Projet éolien du Chemin de la Ville aux Bois

Réponse aux observations de l'avis de la Mission Régionale d'Autorité environnementale

Maître d'ouvrage :
Énergie du Chemin de la
Ville Aux Bois
32-36 rue de Bellevue
92100 BOULOGNE-BILLANCOURT

Septembre 2021

Figure 1 : Localisation des mesures de réduction prévues pour le village de La Ville-aux-Bois-lès-Dizy (fiches mesures n°1, 2 et 3).

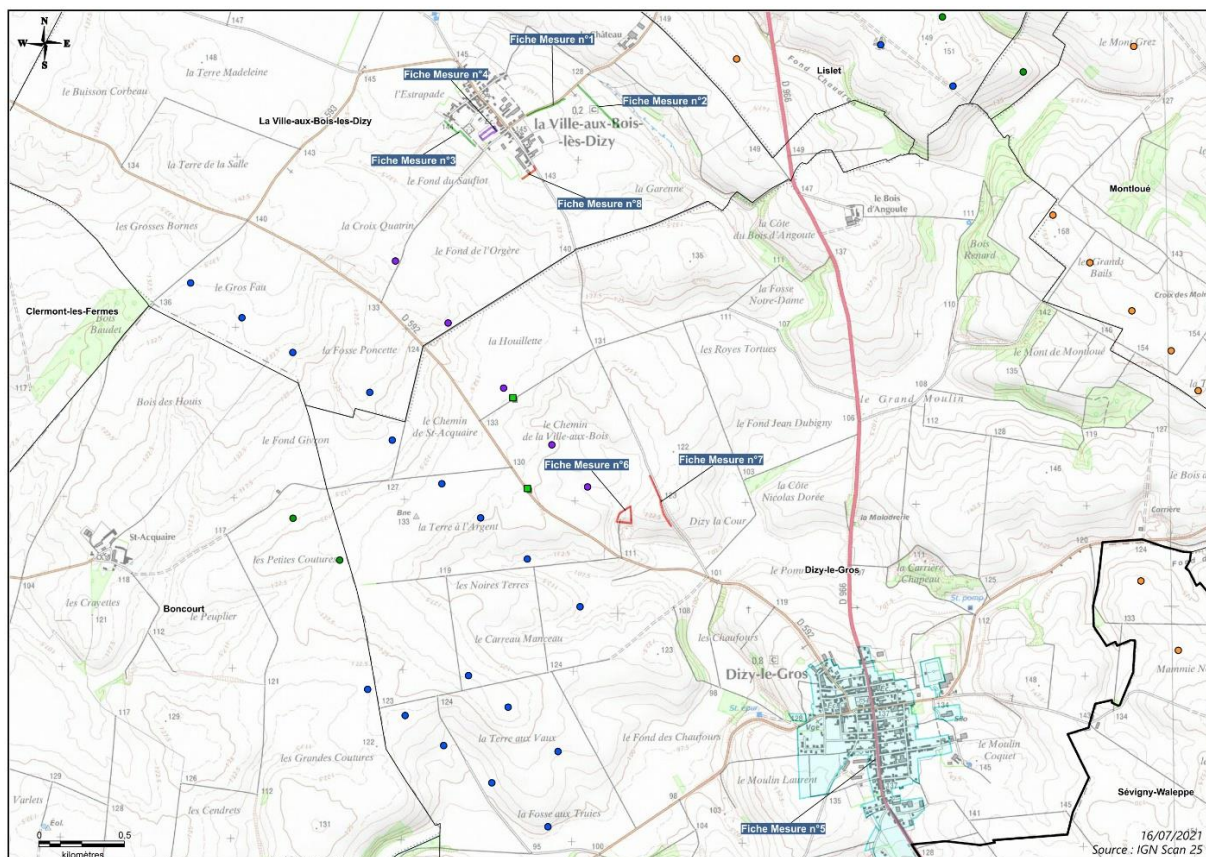
Observation 4 de la MRAe : Concernant La Ville-aux-Bois-lès-Dizy depuis l'entrée est par la RD593, les éoliennes surplombent la silhouette du village. Des mesures sont proposées, notamment la plantation d'arbres hauts le long de la RD593 et la plantation de 250m de haie en partie sud-ouest du village. Des plantations en fonds de jardin (page 226 du volet paysager) restent insuffisantes et sont à compléter pour Saint-Acquaire.

L'autorité environnementale recommande de compléter les mesures de réduction et de démontrer leur efficacité.

Les mesures de plantation de haies le long des routes, et notamment dans le cadre de la réduction des impacts du projet sur le bourg de La Ville-aux-Bois-lès-Dizy, sont présentées en pages 238 à 242 du volet paysager.

La réalisation de photomontages d’illustration de ces mesures permet de rendre compte de l’efficacité des masques visuels créés par les arbres. La mise en place de haies permet également de créer un référentiel de hauteur dans le paysage.

Ainsi, 800 mètres d’arbres et de haies seront plantés dans le cadre du projet de façon à limiter les vues ouvertes vers les éoliennes et réduire les impacts sur La Ville-aux-Bois-lès-Dizy.

Figure 7 : Localisation des territoires les plus riches pour les chauves-souris de Picardie. Source : Picardie Nature.

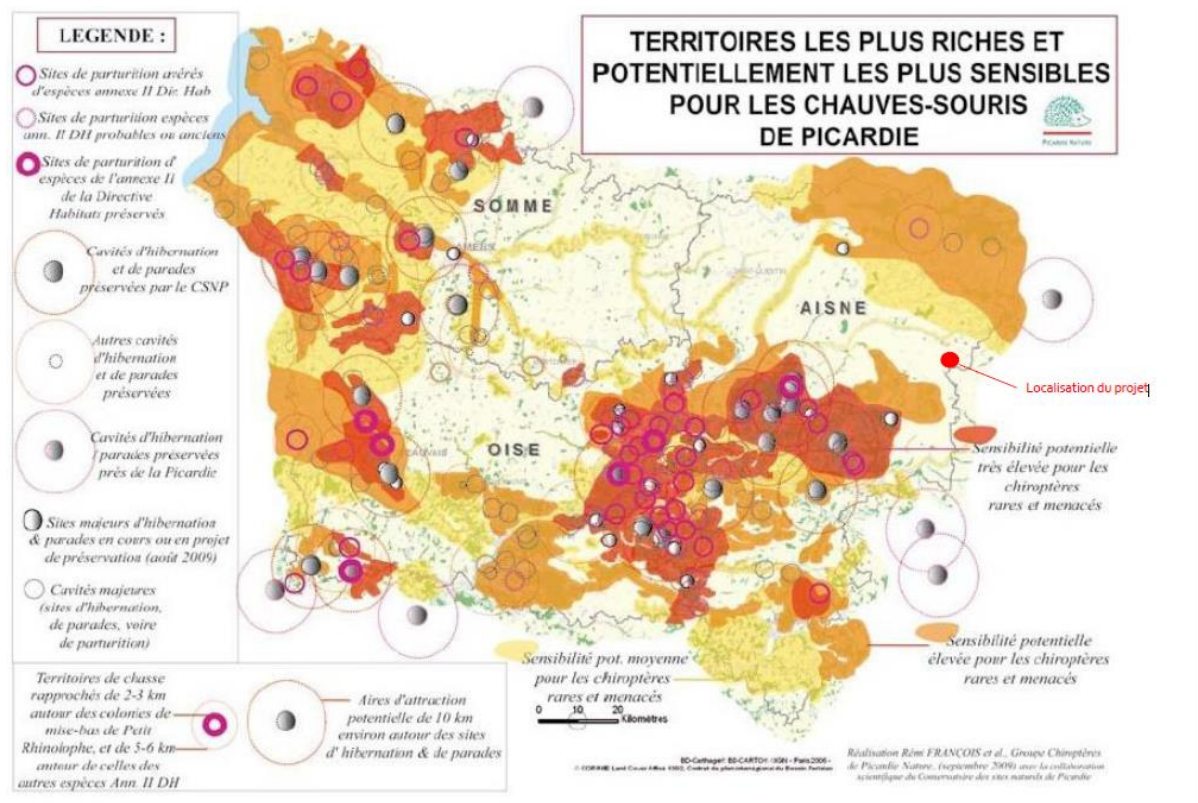
Observation 5 de la MRAe : L’aire d’implantation potentielle du projet se situe à proximité de secteurs de sensibilités moyennes et élevées pour les chauves-souris rares et menacées.

Il est rappelé qu’à l’échelle régionale et d’après les données de Picardie Nature, le projet ne se situe pas dans un secteur considéré comme sensible pour les chiroptères, comme le montre la carte 24 en page 84 du volet milieux naturels reprise ci-après :

Plus localement, quelques entités paysagères ont été identifiées comme pouvant être intéressantes pour les chauves-souris, dont la plus proche (la vallée de La Serre), se trouve à 4,2km du projet. Plusieurs gîtes de parturition ou d’hibernation ont également été identifiés dans un rayon de 20km autour du projet, mais se situent pour la majorité à une distance comprise entre 10 et 20km. Le plus proche de ces gîtes se trouve à 5,2km de la zone d’étude, sur la commune de Sainte-Preuve (p81 du volet écologique). La faible connectivité du réseau bocager dans ce contexte agricole intensif limite par ailleurs le déplacement des chiroptères à de grandes échelles.

L’impact potentiel du projet sur les chiroptères est évalué comme « faible » et « non significatif » après mise en œuvre des mesures ERC (p171 de l’expertise écologique).

Figure 8 : Carte de localisation des fonctionnalités chiroptérologiques à l'échelle de l'AEI.

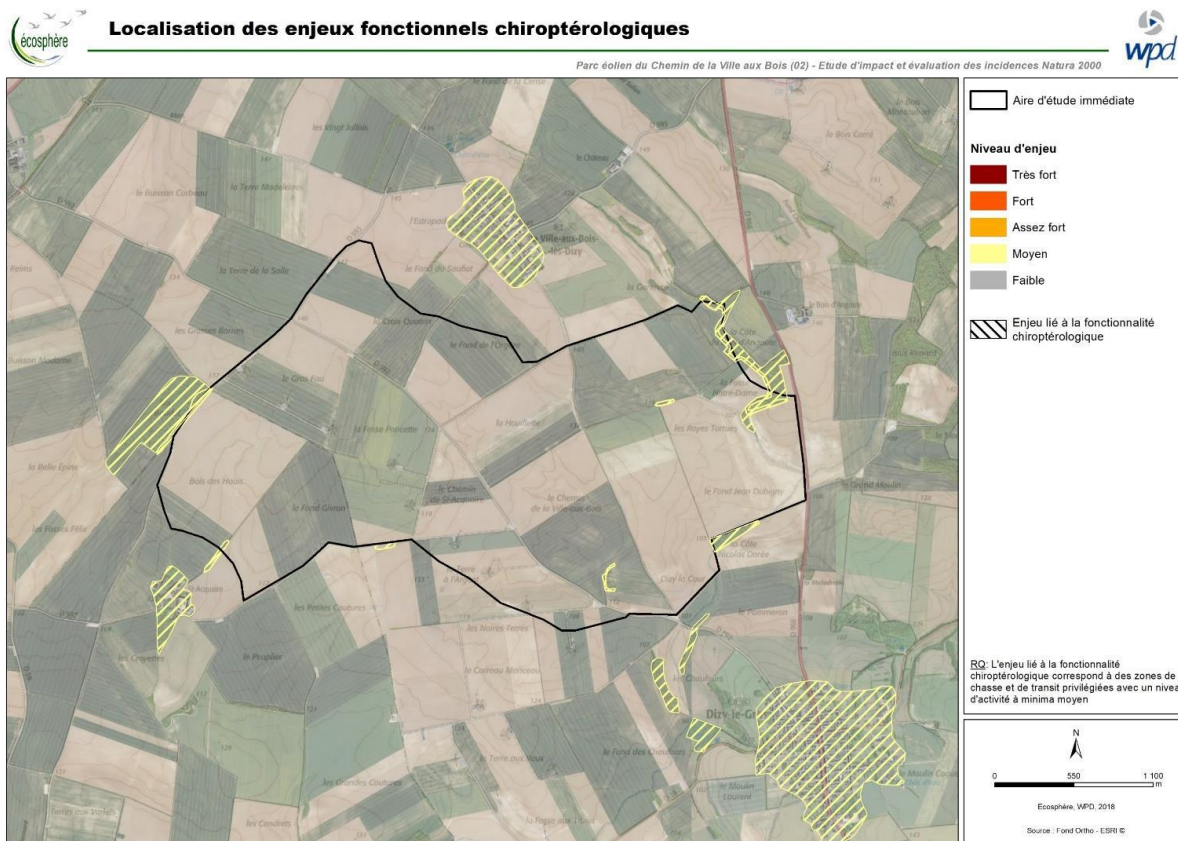
Observation 6 de la MRAe : L’autorité environnementale recommande de compléter l’état des lieux et de fournir une cartographie des enjeux locaux, analysant les déplacements de la faune et les continuités écologiques locales.

En l’absence de maillage bocager dense et en considérant la forte dominance des espaces agricoles ouverts sur la zone d’étude, seuls quelques éléments ponctuels peuvent jouer un rôle attractif pour les chiroptères à l’échelle de l’aire d’étude immédiate (p80 et 111 de l’étude écologique) et sont localisés sur la carte n°29 (p112) :

- Les villages et les hameaux (La Ville-aux-Bois-lès-Dizy, Dizy-le-Gros etc.) ;
- Les contextes de lisières qui représentent des zones de chasse et/ou de transit : l’ancienne carrière située au sud-est de la ZIP, ainsi que les différents bosquets localisés en périphérie.

Sur la base de l’analyse des déplacements de la faune et des continuités écologiques par le bureau d’étude Ecosphère, la cartographie présentée dans le volet milieux naturels permet de bien appréhender les enjeux locaux.

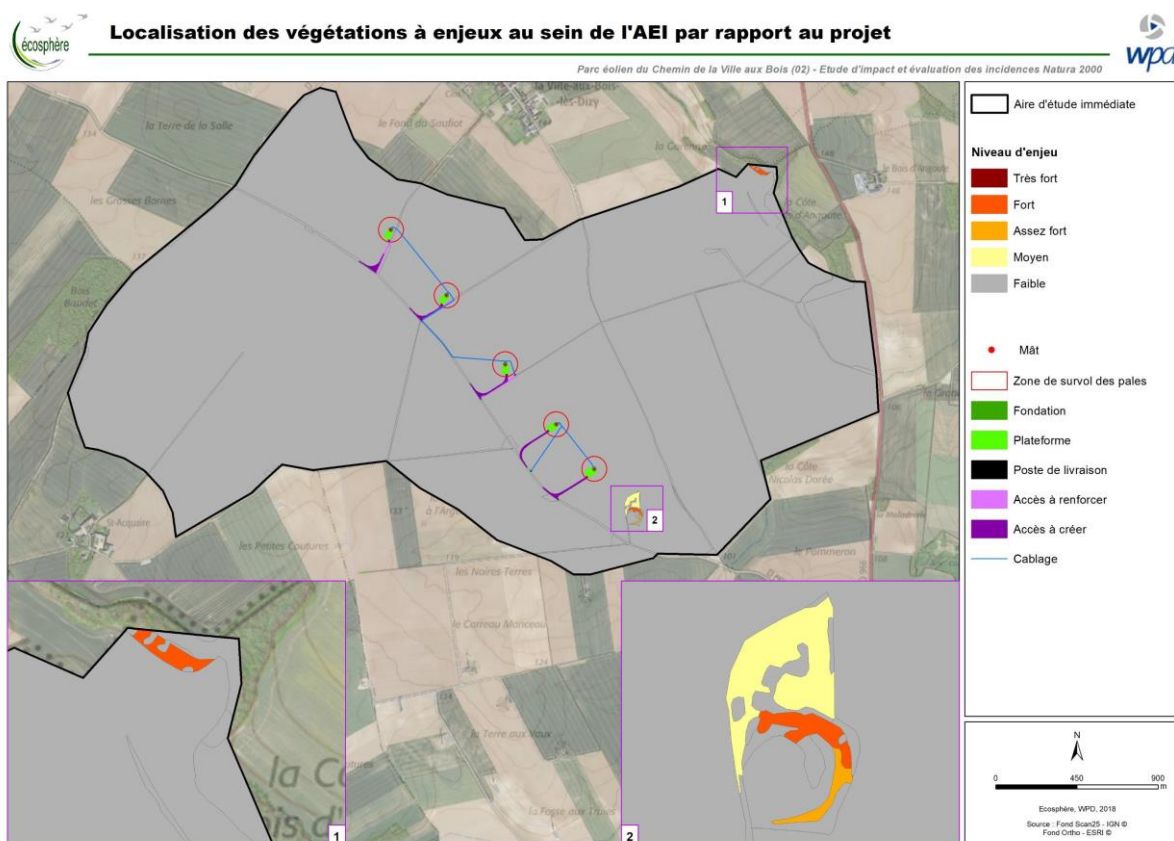
Observation 7 de la MRAe : Le dépôt pouvant être impactant selon les enjeux du terrain d’accueil, l’analyse des impacts conduisant à un impact nul (page 186 de l’étude d’impact) doit être revue. L’autorité environnementale recommande d’approfondir l’analyse des impacts du dépôt de terres excavées.

Comme le montre la carte n°35 page 125 du volet milieux naturels, l’ensemble des fondations des éoliennes en projet est situé en parcelles agricoles cultivées ne présentant qu’un enjeu écologique faible.

Le dépôt endogène de la terre provenant des mêmes parcelles ne sera pas de nature à perturber le terrain d’accueil. Ce type de matériaux étant inerte, l’impact de son dépôt sera donc non significatif.

Figure 10 : Localisation des principaux stationnements avifaunistiques en migration.

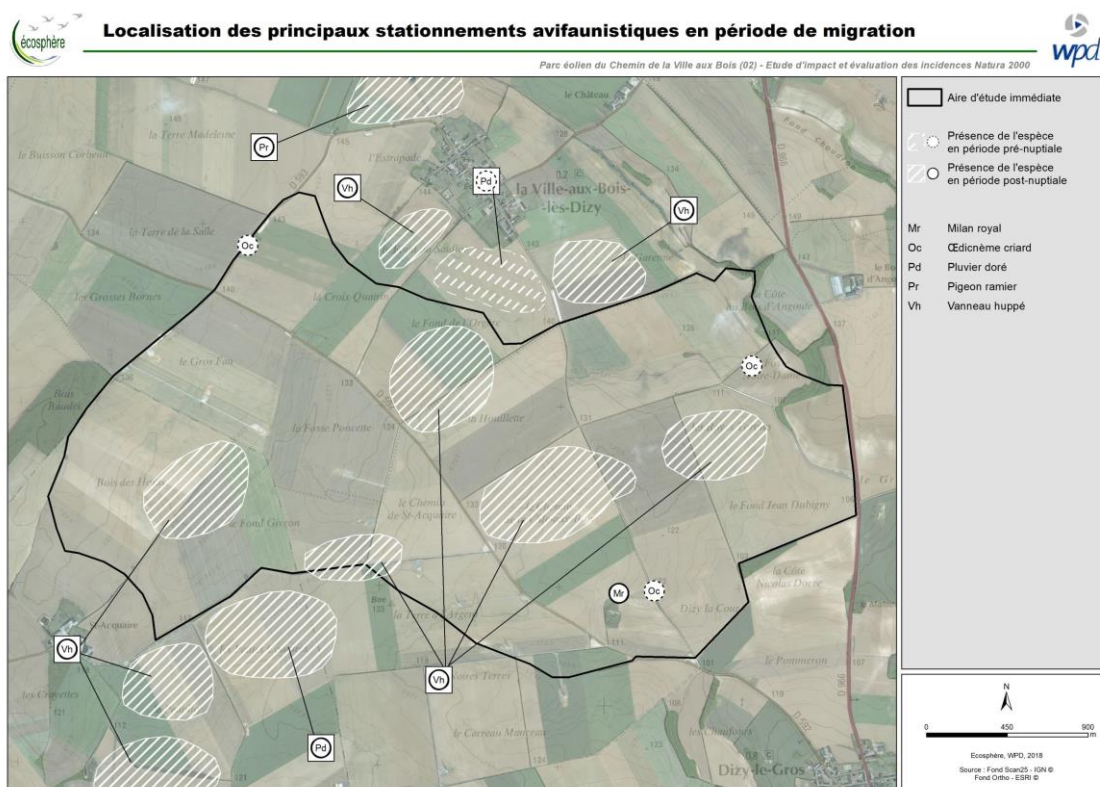
Observation 13 de la MRAe : L’autorité environnementale recommande d’intégrer les enjeux de stationnement de Vanneau huppé dans les enjeux du site.

La carte n°20 localisant les principaux stationnements de Vanneau huppé en période de migration au sein de l’aire d’étude rapprochée est présentée page 75 du volet milieux naturels (aucun stationnement de l’espèce n’a été relevé au sein de l’aire d’étude immédiate en période d’hivernage) :

Des stationnements ponctuels de Vanneau sont constatés sans pouvoir dégager de secteurs privilégiés (p145 de l’expertise écologique). Comme il l’est précisé page 75 dans le rapport, les localisations de stationnements constatées varient d’une année sur l’autre, notamment en

La cartographie des stationnements de Vanneau huppé en migration ne traduit pas un niveau d'enjeu spatial et ne peut donc pas être intégrée à la carte des enjeux avifaunistiques globaux. Par ailleurs, suite à l'étude écologique, les impacts résiduels du projet par rapport à cette espèce sont évalués de « non significatifs ».

Figure 12 : Données de reproduction du Milan royal en France (LPO).

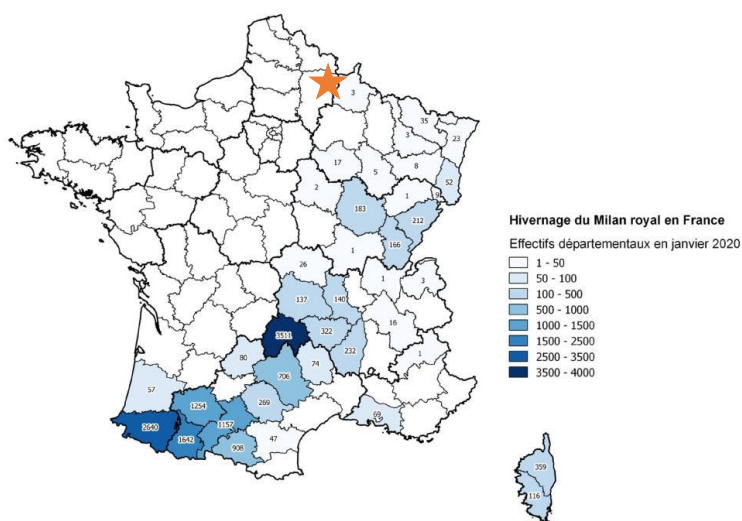
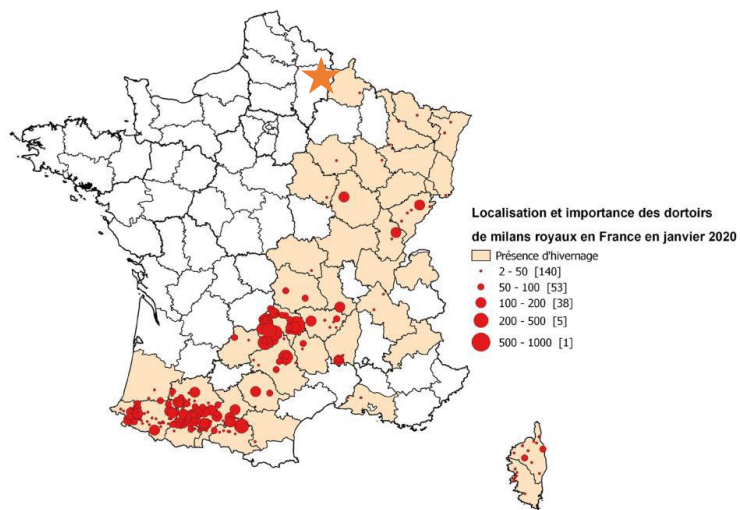
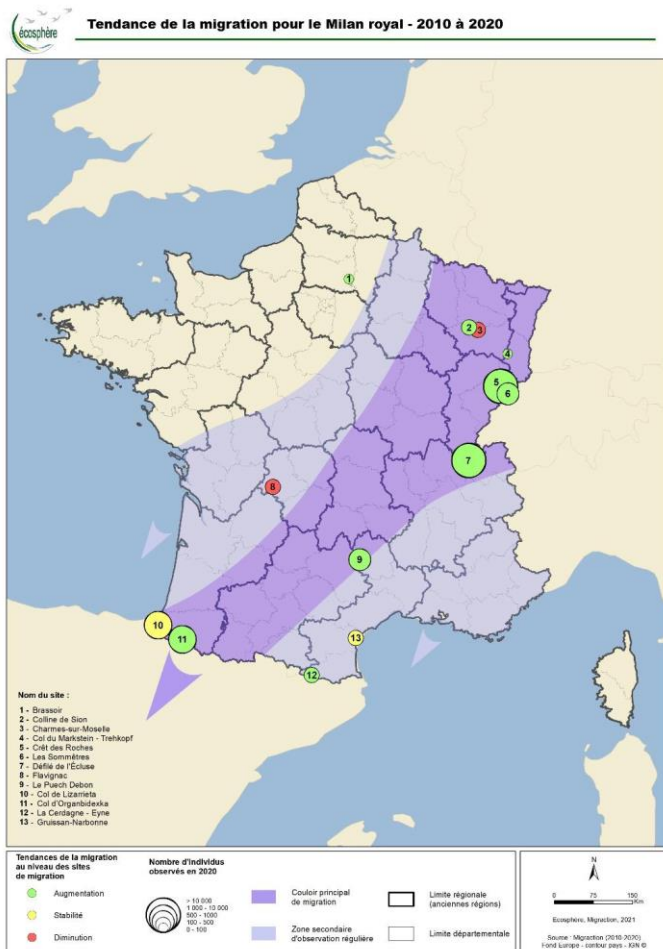
Les mesures de réduction pour le Milan royal sont à compléter pour la période de migration prénuptiale et les périodes non concernées par des travaux au champ.

Un paragraphe dédié au Milan royal est présenté pages 140 à 142 du volet milieux naturels complété. L’aire de distribution de l’espèce au niveau national montre 5 grands foyers de population : les Pyrénées, le Massif central, la Franche-Comté, les plaines du nord-est et la Corse. Quelques couples nichent plus ou moins régulièrement en limite d’aires de répartition.

On peut constater sur ces cartes que le projet se trouve en marge de l’aire de répartition et en marge de la zone secondaire d’hivernage actuellement connues de l’espèce. **Aucun individu n’a été observé sur les périodes de reproduction et d’hivernage lors des inventaires terrain menés en 2016 puis 2018 sur site.**

Le projet se situe également en marge de la zone secondaire de migration. Les effectifs qui y sont recensés sont faibles comparativement aux zones principale et secondaire.
